**Neubauung am Schinkelplatz
Eingabe des Forums Stadtbild Berlin im
Rahmen der Bürgerbeteiligung**

Bürgerbeteiligung Bauleitplanung Friedrichswerder Nord
Bebauungsplan I-208 im Bezirk Mitte

Berlin, 11.11.2005

Ausschnitt aus der Einladung zur Bürgerbeteiligung der Senatsverwaltung für Stadtentwicklung mit Studien für die mögliche Gestalt einer Neubebauung.

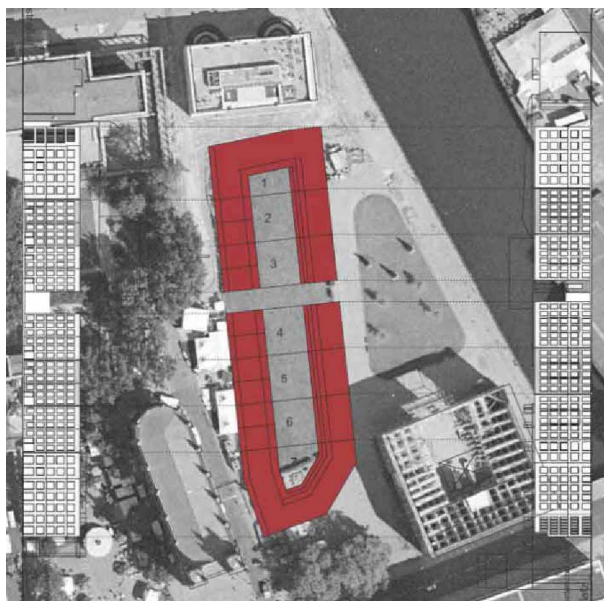
Die Forderung einer „zeitgemäßen Architektursprache in Ensemblewirkung“ mit der nach historischem Vorbild wiedererrichteten Architektur ist ein Widerspruch in sich! Durch die vorgegebene Vereinheitlichung der Parzellenbreiten und der Gebäudehöhen, die Festlegung auf Flachdächer und insbesondere durch den ausdrücklichen Ausschluss einer an das historische Vorbild angelehnten Fassadensprache, bzw. durch die grundsätzliche Ablehnung traditioneller Bauformen, werden die eingangs zitierten städtebaulichen Ziele der Senatsverwaltung kontakariert. Nach diesen Vorgaben entsteht am Schinkelplatz ein gleichförmiger, ja monolithischer Fremdkörper im historischen Ensemble; quadratische „zeitgenössische“ Architekturkisten mit rasterförmig angeordneten Fensterhöhlen in glatten, sowieso schmucklosen, Fassaden aus Glas, Stahl oder Sichtbeton.

Das Ergebnis wäre ein nüchtern-uniformes, ja seelenloses Erscheinungsbild, welches so gar nichts gemein hätte mit der abwechslungsreichen Dachlandschaft, der charakteristischen Verschiedenartigkeit von Volumina und Parzellengrößen sowie der vielfältigen Fassadenarchitektur der vormaligen Bebauung. Diese Gestaltungsvorgaben stehen damit im fundamentalen Gegensatz zur Tradition des bedeutenden historischen Ensembles!

Folgerichtig wäre somit - auch im Sinne der im Gründungstext immer wieder formulierten Ziele - die Vorgabe einer Orientierung an einer traditionellen Architektursprache unter Verwendung von ensembletypischen Materialien, wie z.B. behauenen Naturstein und Putzflächen sowie das Verbot von Flachdächern (und technischen Dachaufbauten) zugunsten von konstruktiv ausgebildeten Schrägdächern mit Gauben.

Konsequent wäre darüber hinaus die Festlegung auf stehende Fenster in gegliederten Fassaden mit einer Ermutigung zu Schmuckelementen und einem Bekenntnis zu einem Schönheitsbegriff, der zum Ziel setzt, die Menschen auch tatsächlich emotional erreichen zu wollen - und sich nicht dem puristischen Architekturideal der Moderne unterwirft.
